INFORME DE AUDITORÍA Nº 086-2025-2-0190-AC

AUDITORÍA DE CUMPLIMIENTO
PROGRAMA NACIONAL DE INFRAESTRUCTURA EDUCATIVA – PRONIED,
LIMA – LIMA – LIMA

"MEJORAMIENTO DE LA PRESTACIÓN DEL SERVICIO EDUCATIVO DEL NIVEL PRIMARIA DE LA I.E. N° 7022 ALBERT EINSTEIN, DISTRITO DE SURQUILLO, PROVINCIA Y DEPARTAMENTO DE LIMA, CON CÓDIGO ÚNICO DE INVERSIONES N° 2317421"

Imagen n.° 18
Medidor a ser instalado por SEDAPAL, según Lámina ISG-01

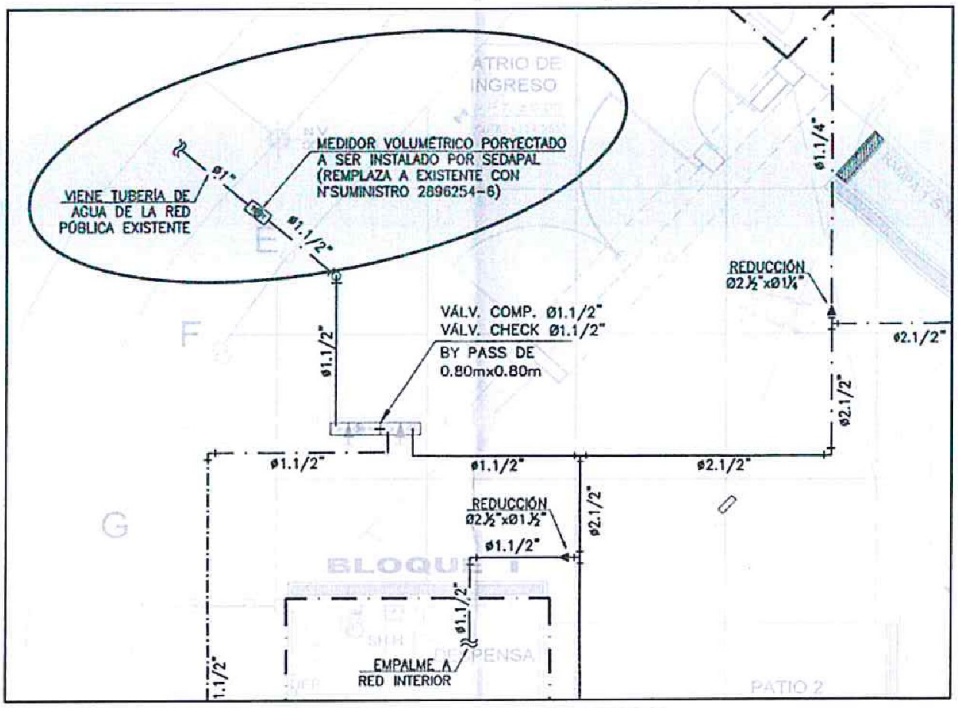
Del mismo modo, de la revisión a los planos del expediente técnico, en el Plano: Planta General – Primer Nivel Red General de Agua / Lámina ISG-01, se muestra la ubicación del medidor de agua, que será instalado por SEDAPAL **(Ver Apéndice n.° 5)**, tal como se muestra en la imagen siguiente:

> *"(...)*
> *ANALISIS*
> *De acuerdo a plano ISG-01 indica la proyección de la tubería de 1" con un nuevo medidor. Sin embargo, en la factibilidad remitida a vuestra entidad indica tubería de 1/2"; y cuyo diámetro indicado por SEDAPAL no cumple con lo proyectado*
> *(...)*
> *Asimismo, se adjunta acta de visita de inspección a obra por parte de la oficina técnica de Sedapal que indica instalación de medidor de agua de 15mm lo cual es tubería de 1/2".*
> *(...)*
> *RECOMENDACIONES*
> *Se debe solicitar a SEDAPAL y enviar los planos del proyecto que el diámetro de la tubería de alimentación sea de 1".*
> *(...)".*

Imagen n.° 46
Área donde se debió instalar ventana del vestidor de varones, según la Láminas A-21 (Plano Bloque F Vestidores /Planta)

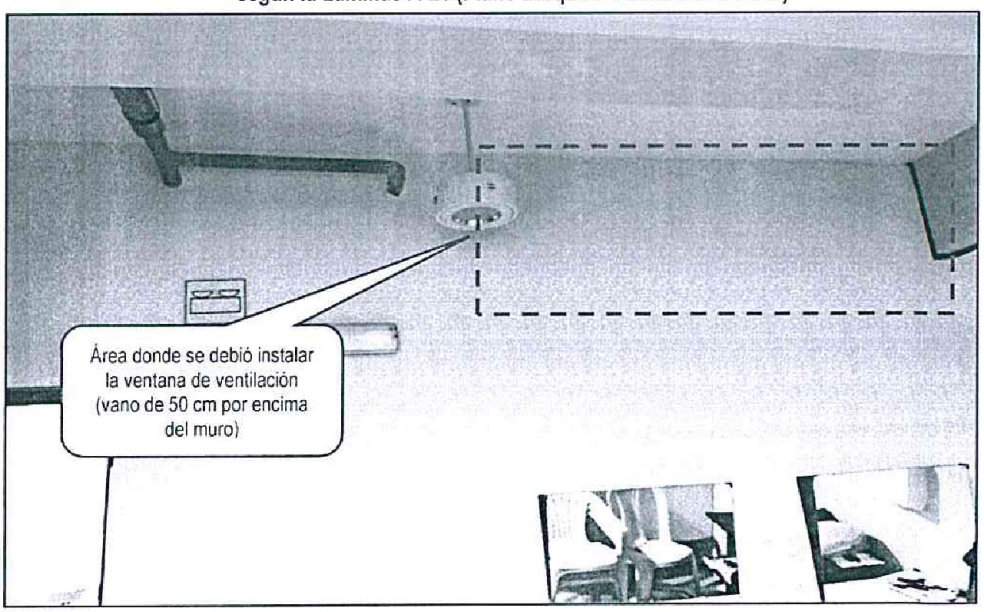
3.2 EL COMITÉ DE RECEPCIÓN DE OBRA DEL PRONIED, SUSCRIBIÓ EL ACTA DE RECEPCIÓN DE OBRA SIN OBSERVACIONES A PESAR DE LA INEJECUCIÓN DE LAS VENTANAS DE VENTILACIÓN (VANOS) EN LOS AMBIENTES DE LOS VESTIDORES DE VARONES Y MUJERES, ESTANDO PREVISTAS EN LOS PLANOS DEL EXPEDIENTE TÉCNICO; GENERANDO QUE DICHOS AMBIENTES NO PUEDAN SER UTILIZADOS POR LA COMUNIDAD EDUCATIVA, Y AFECTANDO LA FUNCIONALIDAD DE LOS MISMOS

Servicio de Agua Potable

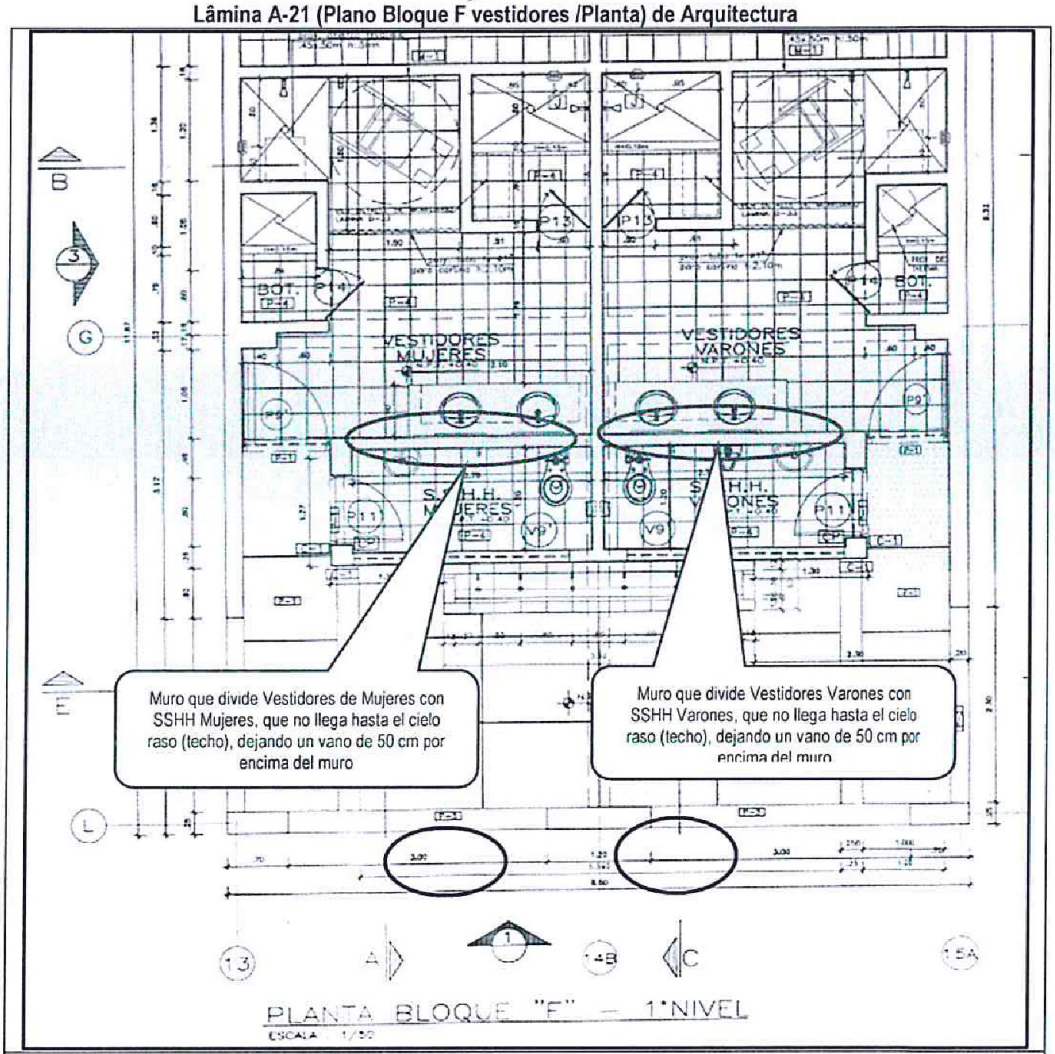
Apéndice n.° 96), los cuales establecieron que **los ambientes de los vestidores de varones y mujeres tienen una ventilación natural a través de los ambientes contiguos de los SSHH de varones y mujeres;** tal como se muestra en las imágenes, siguientes:

Muro que divide Vestidores de Varones/Mujeres con SSHH Varones/Mujeres, que no llega hasta el cielo raso (techo), dejando un vano de 50 cm por encima del muro

Imagen n.° 50
Lámina A-22 (Plano Bloque F Vestidores /Cortes) de Arquitectura:

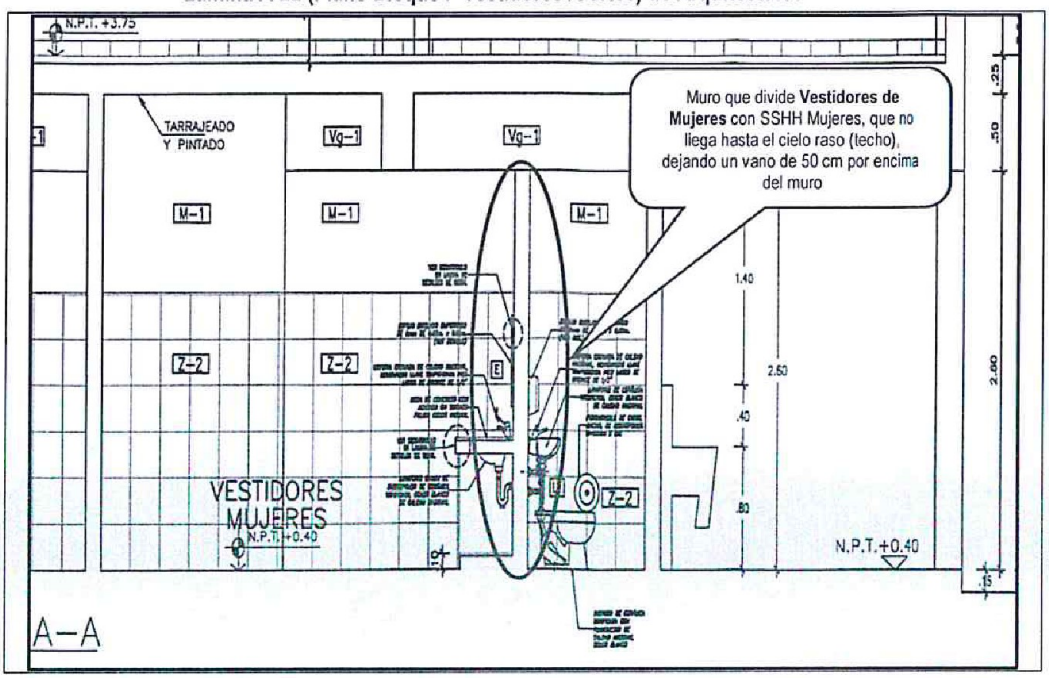
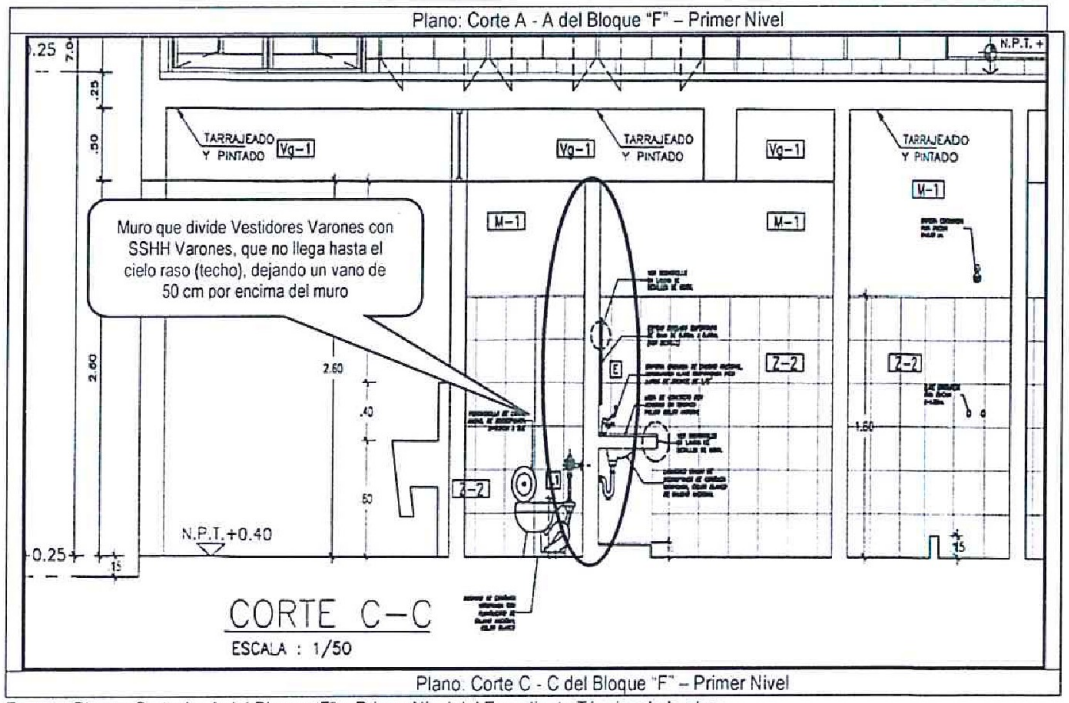
De la revisión a la documentación del expediente técnico de la obra: *"Mejoramiento de la Prestación del Servicio Educativo del Nivel Primaria de la I.E N° 7022 Albert Einstein, distrito de Surquillo, provincia y departamento de Lima, con Código Único de Inversiones N° 2317421"* y de la inspección física a la citada institución educativa, efectuada por la Comisión Auditora, se evidencia que, el comité de recepción de obra no emitió observaciones en el *"ACTA O PLIEGO DE OBSERVACIONES DEL ACTO DE RECEPCIÓN DE OBRA"* de 27 de noviembre de 2023, respecto a la falta de ventilación natural en los ambientes de los vestidores de varones y mujeres, ubicados en el primer piso del bloque "F", a pesar de que, no fue ejecutada de acuerdo a lo establecido en los planos del expediente técnico; sin embargo, los integrantes del Comité suscribieron el *"ACTA DE RECEPCIÓN DE OBRA"* y el *"ACTA DE ENTREGA DE OBRA"*, ambos de fecha 15 de enero de 2024, generando que no sean utilizados por los estudiantes debido a la afectación de la funcionalidad de dichos ambientes.

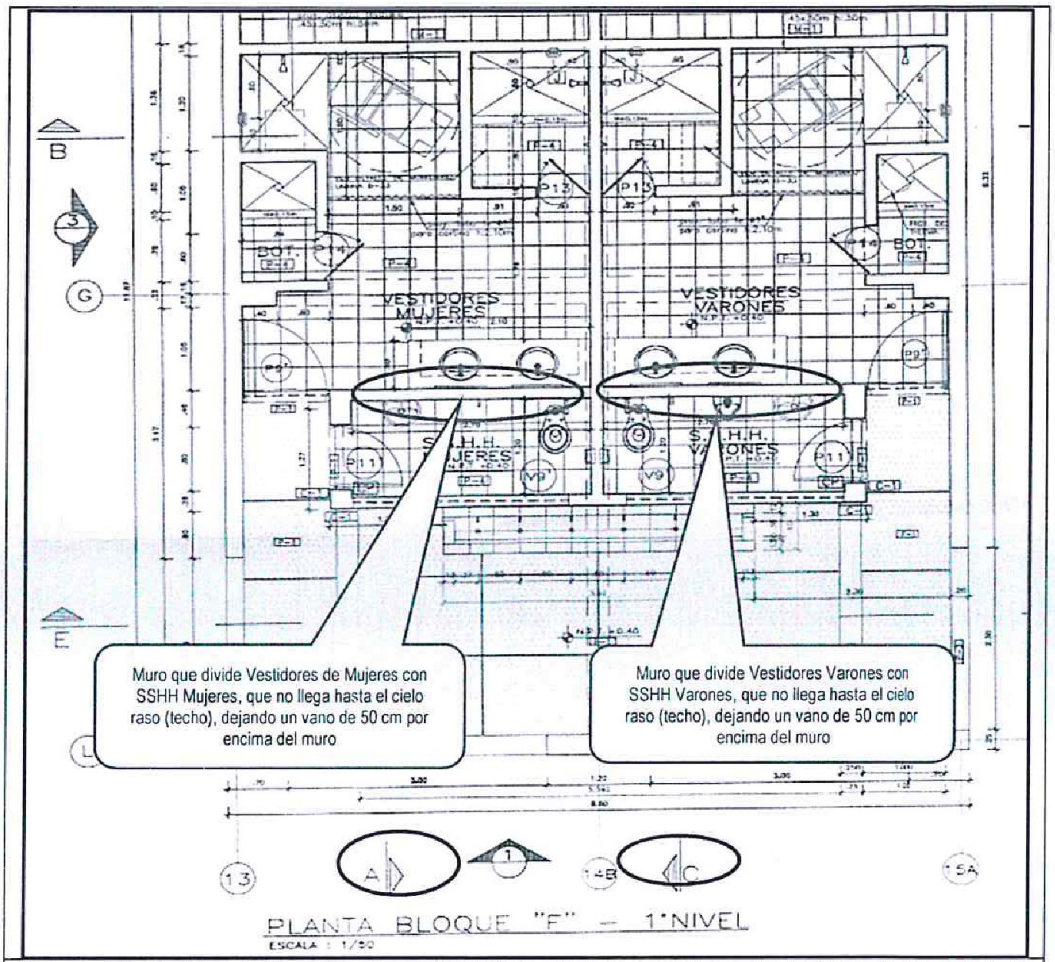
Muro que divide Vestidores de Varones/Mujeres con SSHH Varones/Mujeres, que no llega hasta el cielo raso (techo), dejando un vano de 50 cm por encima del muro
